Van der Kooy Pijnacker B.V.

onderwerp
bevindingen controle

CONTROLEVERSLAG

ALGEMENE BEZOEK- EN BEDRIJFSINFORMATIE			
Datum controle:	21 juni 2019		
Naam inrichting:	Van der Kooy Pijnacker B.V.		
Adres:	Denariusstraat 17 en 19a		
Postcode en plaatsnaam:	4903 RC Oosterhout		
Telefoon:	[REDACTED]		
E-mail:	[REDACTED].nl		
Internetadres:	www.vdkooy.nl		
Inrichtingsnummer:		Zaaknummer OMWB	19011114
Omschrijving bedrijfsactiviteiten:	Het opslaan en bewerken van bleekarde, plantaardige en dierlijke oliën en vetten		
Correspondentie-adres:			
Naam:	Van der Kooy Pijnacker B.V.		
t.a.v.:	[REDACTED]		
Adres:	Denariusstraat 19a		
Postcode en plaatsnaam:	4903 RC Oosterhout		
Contactpersoon v.d. inrichting:	[REDACTED]	Functie:	[REDACTED]
E-mail:	[REDACTED]	Telefoon:	[REDACTED]
Gesproken met:	[REDACTED]	Functie:	[REDACTED]
E-mail:	[REDACTED].nl	Telefoon:	[REDACTED]
Gesproken met:	[REDACTED]	Functie:	[REDACTED]
E-mail:	[REDACTED].nl	Telefoon:	[REDACTED]
Controle uitgevoerd met:	[REDACTED]	Functie:	[REDACTED]

Foto 4: Ketelhuis met 2 stoomketels

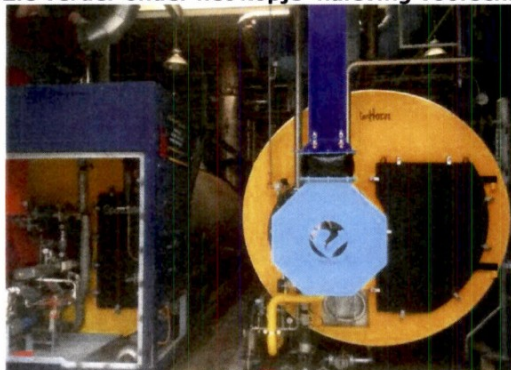
In het ketelhuis zijn 2 stoomketels aanwezig met elk een vermogen van 2200 kW. Eén stoomketel gebruikt aardgas als brandstof, de andere gebruikt bio-olie. Er kon niet worden aangetoond dat de op aardgas gestookte stoomketel in het afgelopen 4 jaar is gekeurd door een bedrijf dat beschikt over een geldig certificaat van de stichting SCIOS op veilig functioneren, optimale verbranding en energiezuinigheid en voor de stoomketel op bio-olie geldt dat deze in de afgelopen 2 jaar gekeurd had moeten worden.

6. SCIOS keuring stookinstallaties		Overtreding
Constatering	Er kon niet worden aangetoond dat de 2 stookinstallaties, gestookt op aardgas en bio-olie respectievelijk in de afgelopen 4 jaar (aardgas) en 2 jaar (bio-olie) zijn gekeurd door een bedrijf dat beschikt over een geldig certificaat van de stichting SCIOS op veilig functioneren, optimale verbranding en energiezuinigheid.	Ja
Actie	U moet de stookinstallaties laten keuren op veilig functioneren, optimale verbranding en energiezuinigheid door bedrijf dat beschikt over een geldig certificaat van de stichting SCIOS of aantonen dat dit voor de stookinstallatie met bio-olie de afgelopen 2 jaar is gedaan en voor de stookinstallatie met aardgas de afgelopen 4 jaar.	
Art. 3.10p van het Abm, juncto art. 3.7m lid 1 en 2 van de Arm.	1 Een niet-gasgestookte stookinstallatie met een nominaal thermisch ingangsvermogen van: b. meer dan 100 kilowatt, wordt ten minste eenmaal per twee jaar gekeurd op veilig functioneren, optimale verbranding en energiezuinigheid. 2 Een gasgestookte stookinstallatie met een nominaal thermisch ingangsvermogen van meer dan 100 kilowatt wordt ten minste eenmaal per vier jaar gekeurd op veilig functioneren, optimale verbranding en energiezuinigheid. Een keuring als bedoeld in het eerste of tweede lid wordt verricht door een bedrijf dat beschikt over een geldig certificaat dat is afgegeven door een instantie die door een accreditatie-instantie is geaccrediteerd om uitvoering te kunnen geven aan de Deelregeling voor stookinstallaties, onderdeel uitmakende van de Certificatieregeling voor het kwaliteitsmanagementsysteem ten behoeve van het uitvoeren van onderhoud en inspectie aan technische installaties, van de stichting SCIOS.
